シヤシ

変更項目のみ記載、記載なき項目は、
'91-9 新型車解説書および整備解説書
を参照下さい。

■ 主要変更点

— フロント ストラット & コイルスプリング —

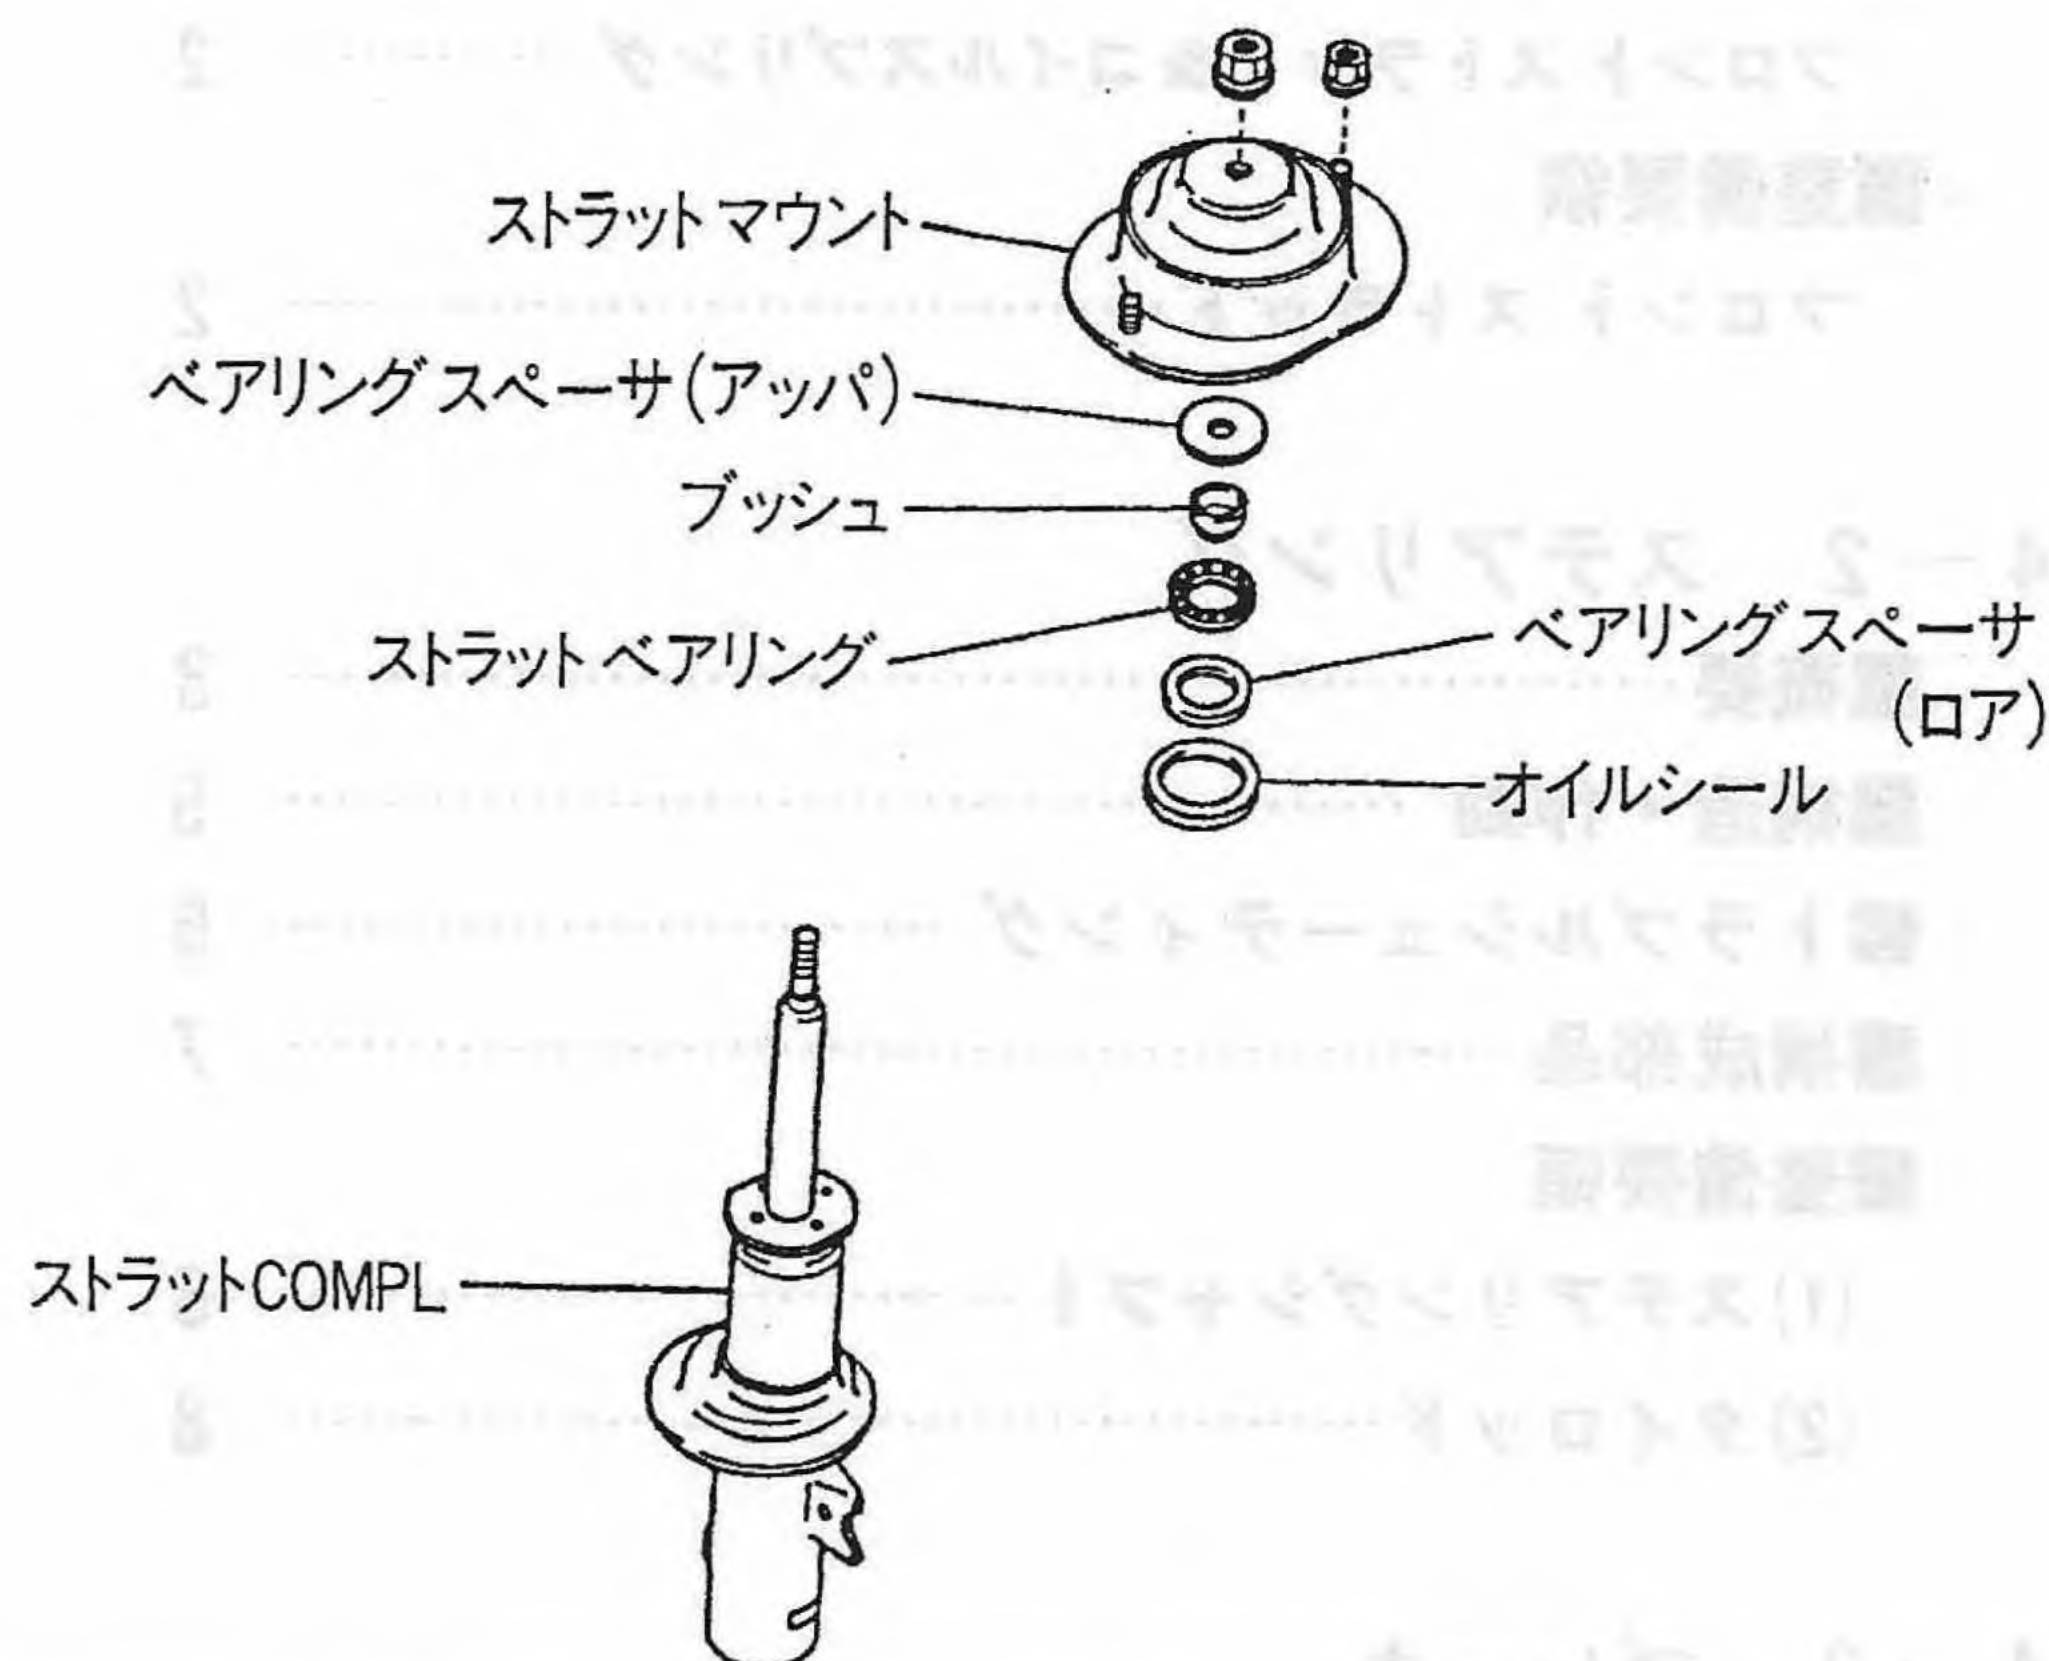
- ・ストラット関連部品の削減及び統合化を図り樹脂製一体型の新スラストベアリングを新製した。

— フロント ストラット —

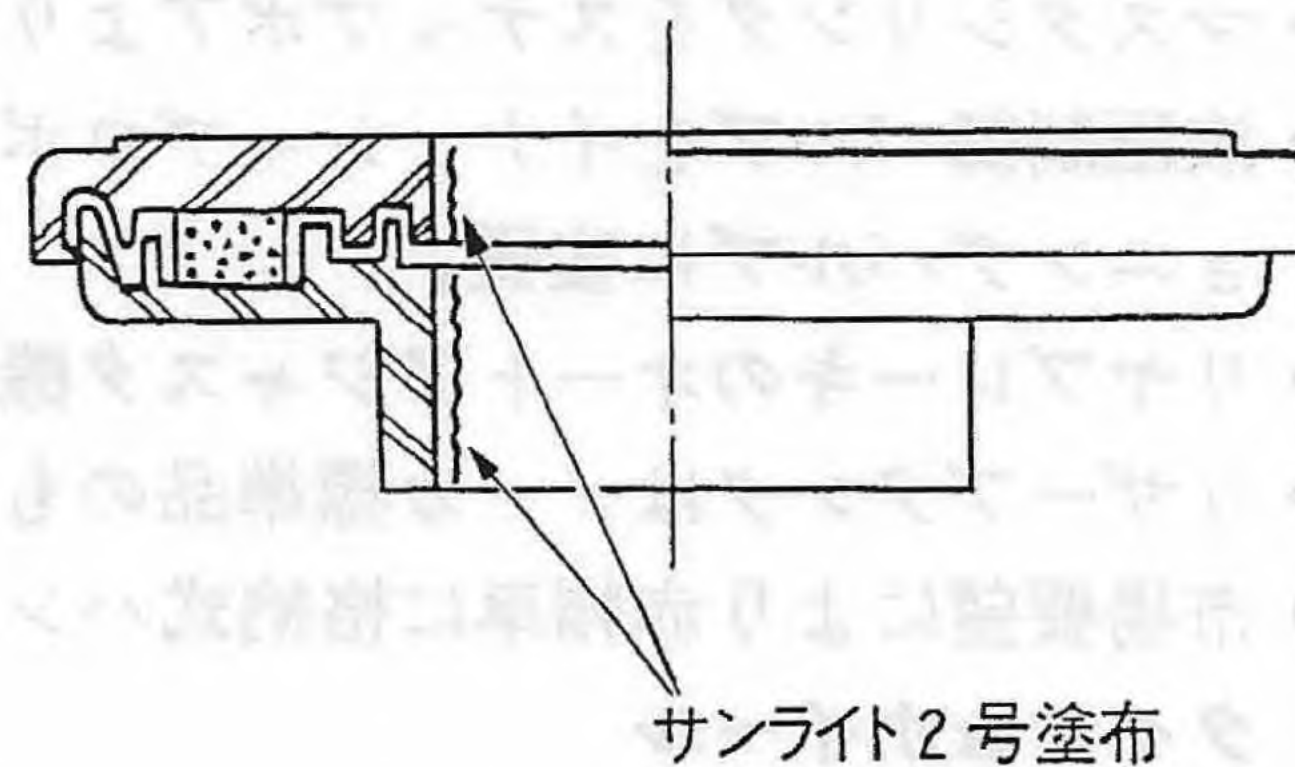
- ・新スラスト ベアリング組み込み時は
下図の個所の内面全周にグリース「サンライト 2 号相当」1 g を均一に塗布のこと。
